府民公募型整備事業【安心・安全整備】(府民提案型)

受付番号	334	路河川名	砂防引地谷川	提案内容	堰堤堆積土砂の撤去	対応案	堰堤土砂流失防止装置設置、 堆積土砂の撤去は実施できない
審査番号	東 - 123	箇所名	綾部市 睦合町 地内	現在の 状況	堰堤堆積土砂7割程度、床固工堆砂	実施できない理由	堰堤に土砂が堆積することで、土砂流出を低減する効果がある。

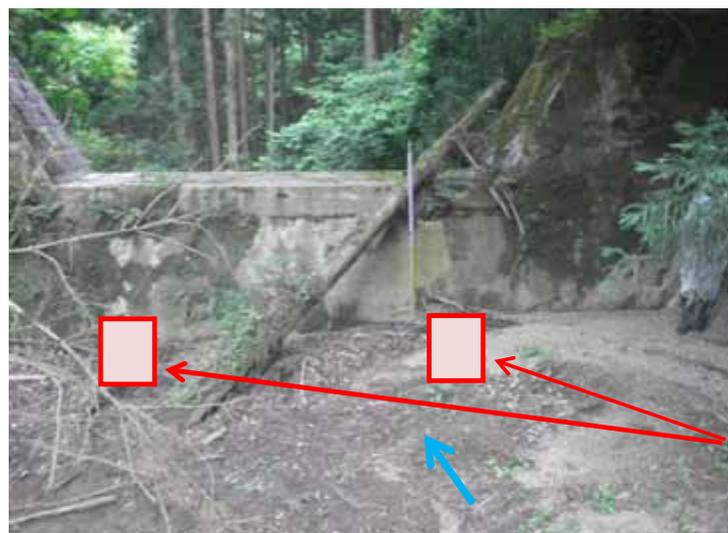
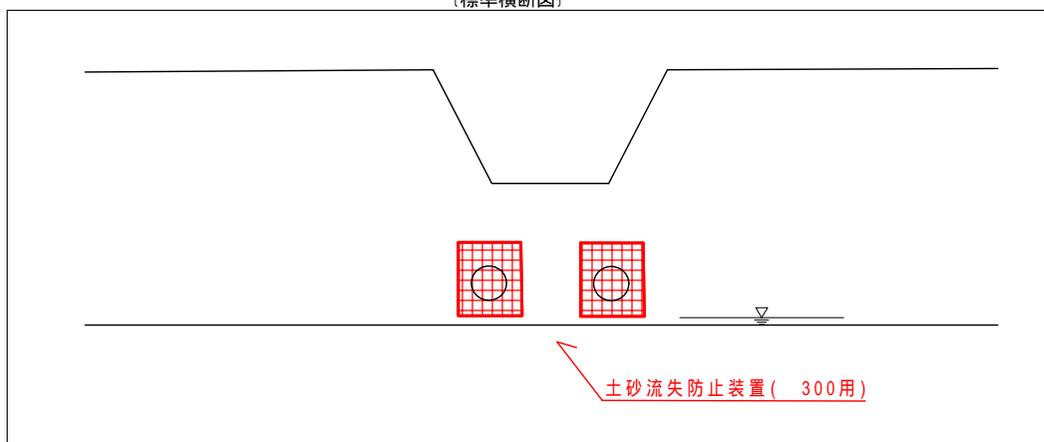
床固め工部の
土砂撤去は実
施できない

土砂流出防止
装置
